PROTEGIM L'ESCOLA DE LES AIGÜES

AVALUACIÓ DE LES NOVES INTERVENCIONS AL C. TAXDIRT

Comissió camí escolar de l'AFA escola de les Aigües
camiescolar.afaaigues@gmail.com

15 de setembre de 2021

4. COL·LOCACIÓ DE BANDA REDUCTORA DE VELOCITAT

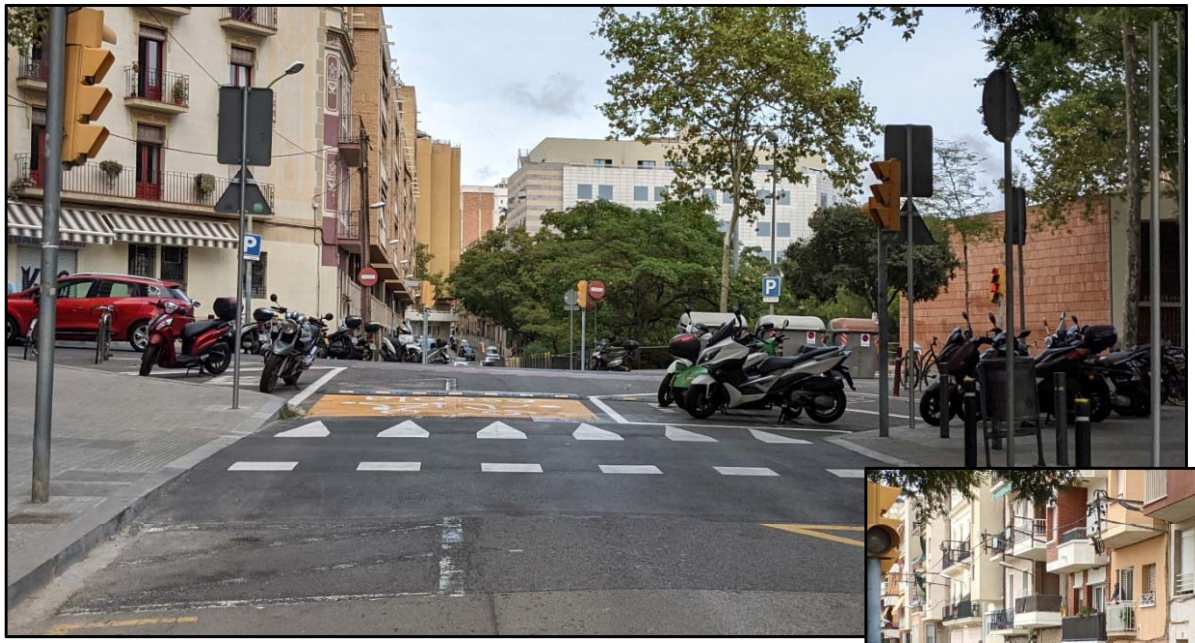
Fruit a les rasants de la cruïlla del c. Taxdirt amb c. Marina, el pas elevat analitzat al punt anterior no actua com a element reductor de velocitat.

Per aquest motiu, a posteriori, s'ha instal·lat una banda reductora de velocitat.

6. COL·LOCACIÓ D'UN COIXÍ BERLINÈS (1/2)

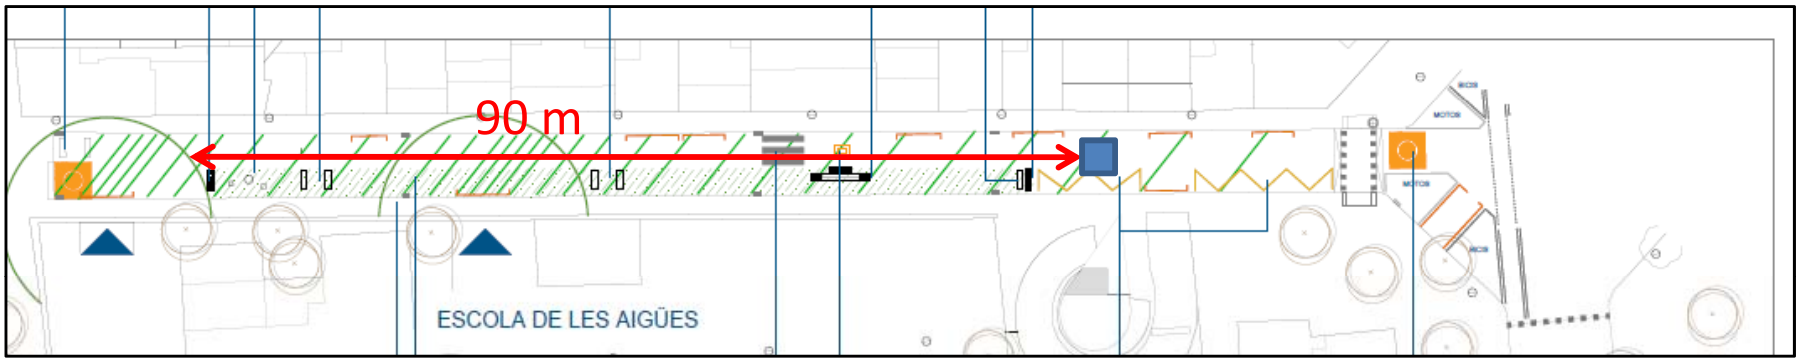
El coixí berlinès s'ha col·locat a uns 30 m del pas elevat, molt separat del primer accés a l'escola.
No limita amb cap jardinera ni element de mobiliari urbà, facilitant que les motos hi circulin pel lateral.
Es manté una recta de 90 m, facilitant que els vehicles segueixin accelarant.

6. COL·LOCACIÓ D'UN COIXÍ BERLINÈS (2/2)

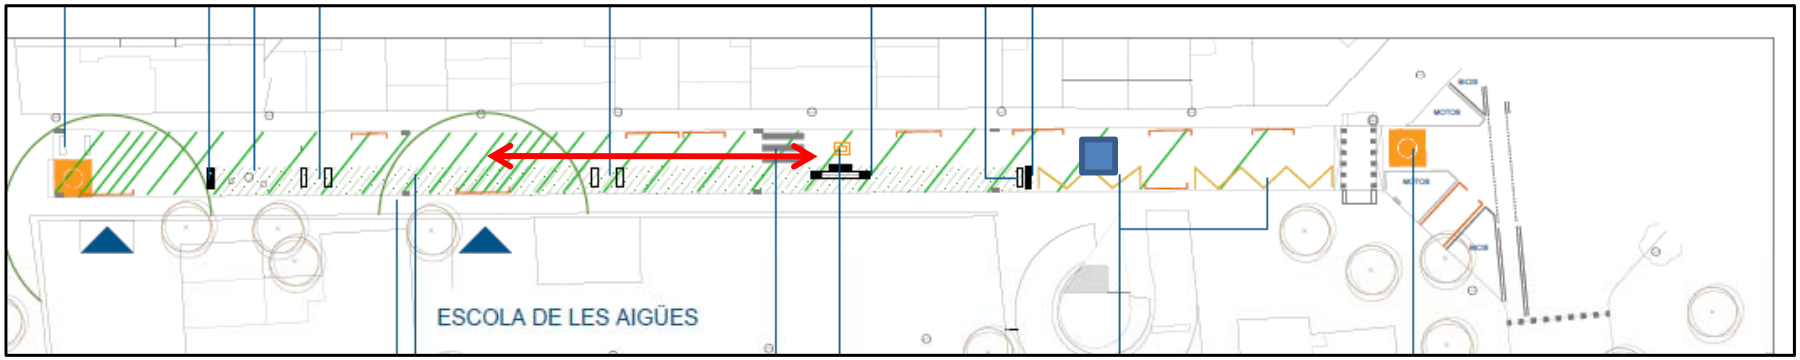
En la proposta del Districte de l'abril del 2021 es preveia molt més proper a l'escola.

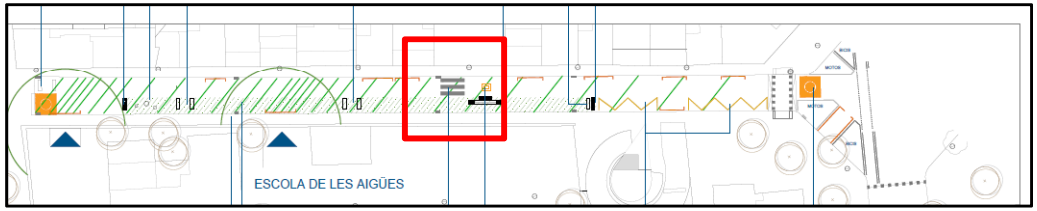
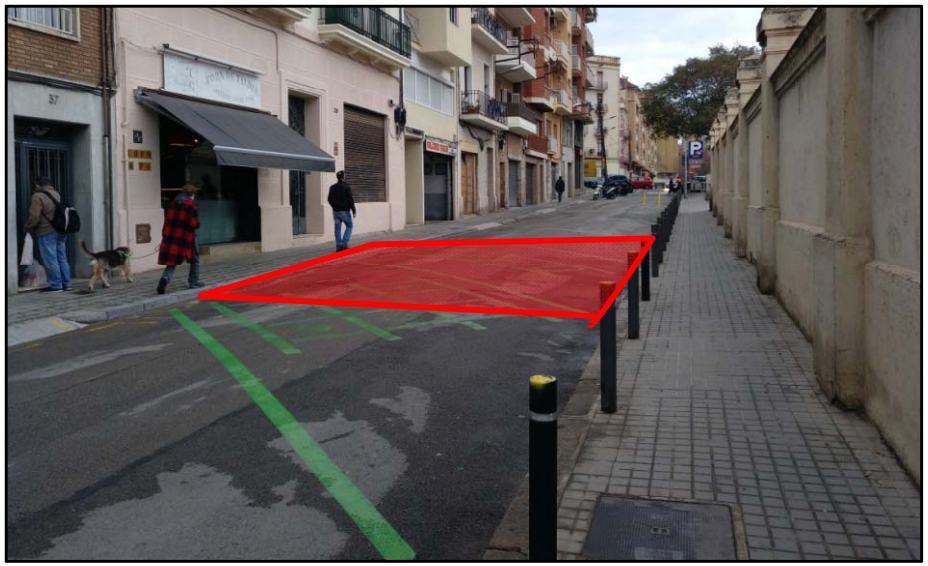
No s'ha executat l'elevació de la calçada enfront del forn Taxdirt, tal i com havíem sol·licitat. Solució que hagués millorat l'accessibilitat entre les dues voreres (mar i muntanya) i també hagués actuat d'element reductor de velocitat.

7. ELIMINACIÓ DEL CANVI DE TRAJECTÒRIA INICIAL DEL CARRER

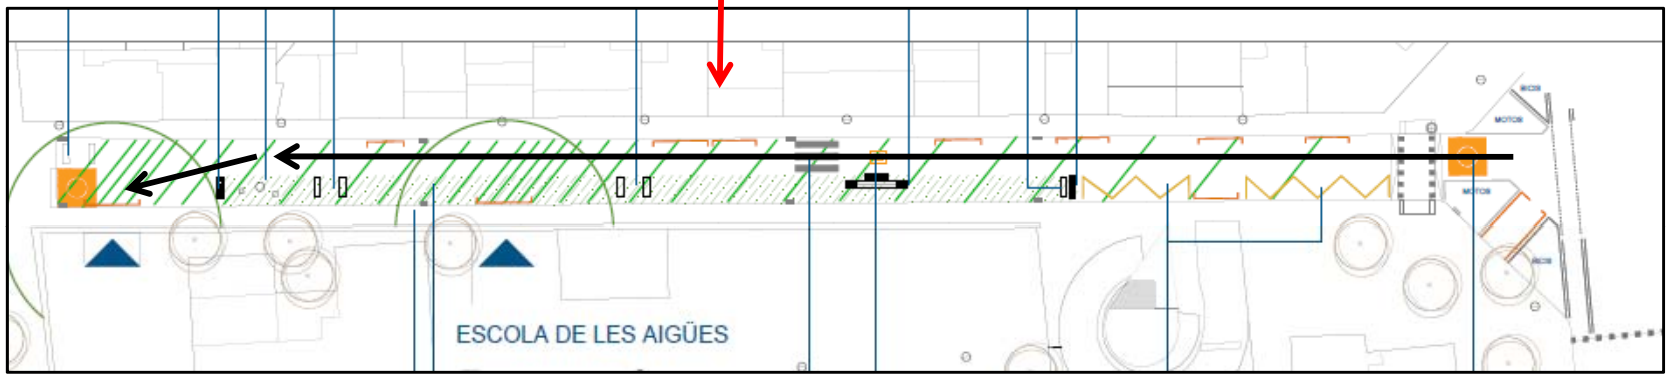
S’ha eliminat el canvi de trajectòria del carril de circulació de l’inici del carrer. Ara des de l’inici es localitza al costat muntanya.

9. MANCA LA COL·LOCACIÓ DE LES JARDINERES PREVISTES

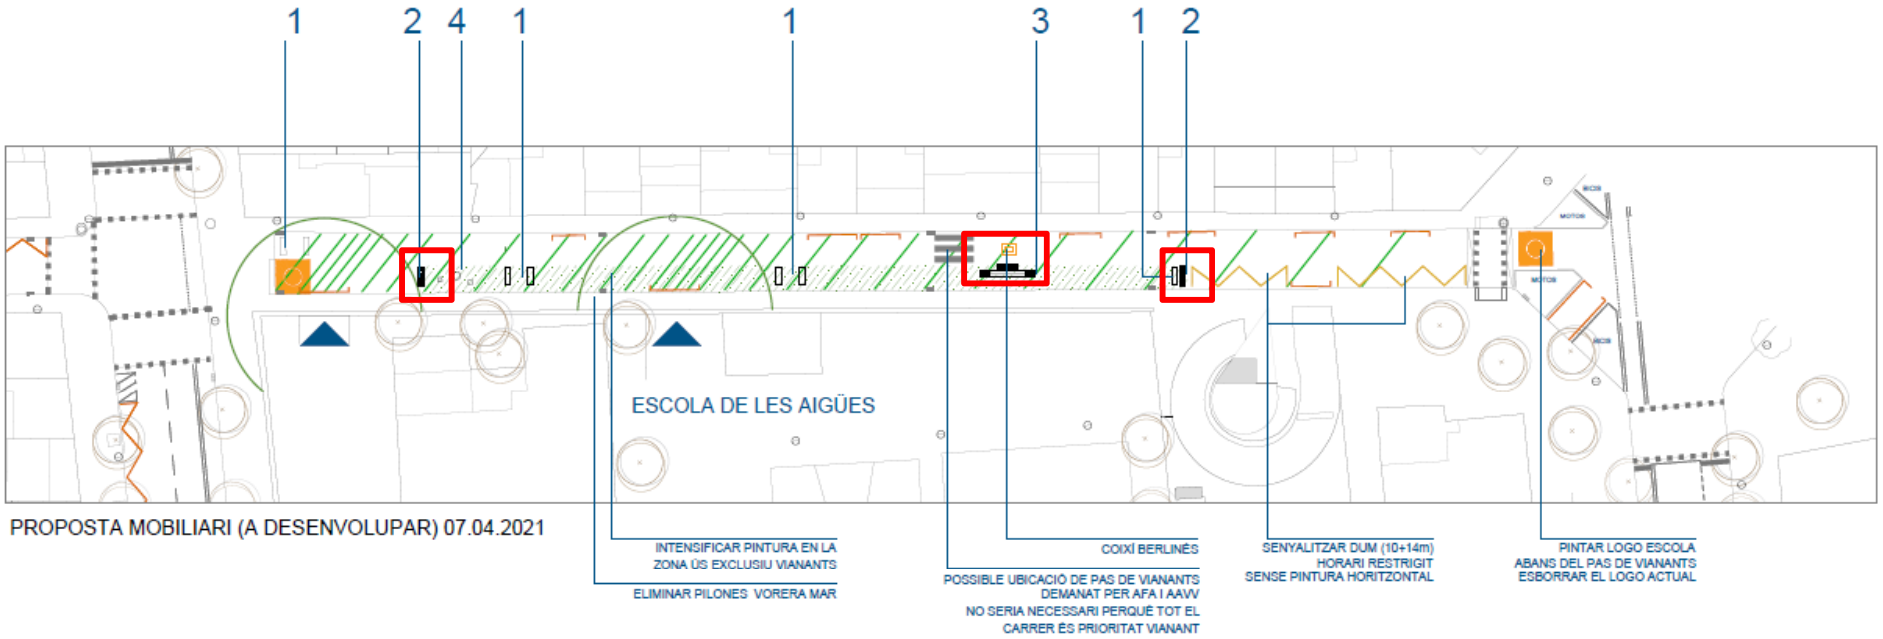
No s’han col·locat les grades de fusta ni jardineres previstes al llarg del tram.

11. IMPLEMENTACIÓ AMB PINTURA DE ZONA DE CÀRREGA I DESCÀRREGA

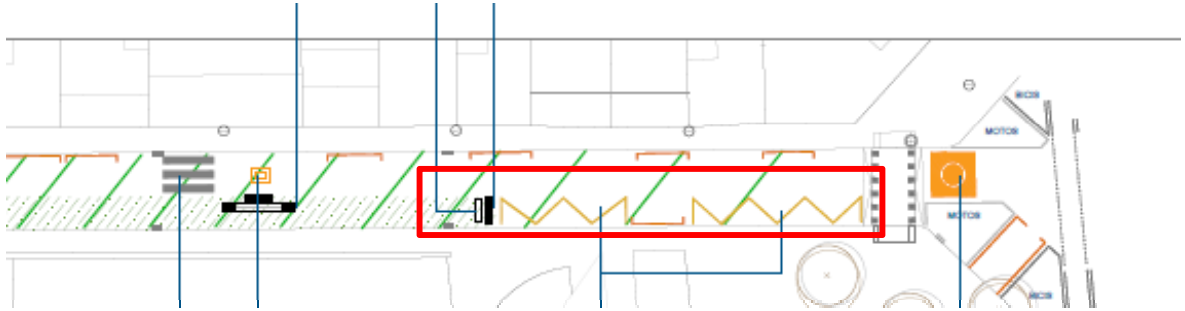
Implica que es promogui el pas de camions i furgonetes pel carrer.

Entre tots els riscos que això representa, es destaca que els retrovisors d'aquests vehicles queden a la mateixa alçada i ben propers de la canalla que juga als bolards.
La parada dels vehicles se segueix fent en zones no habilitades a tal fi.
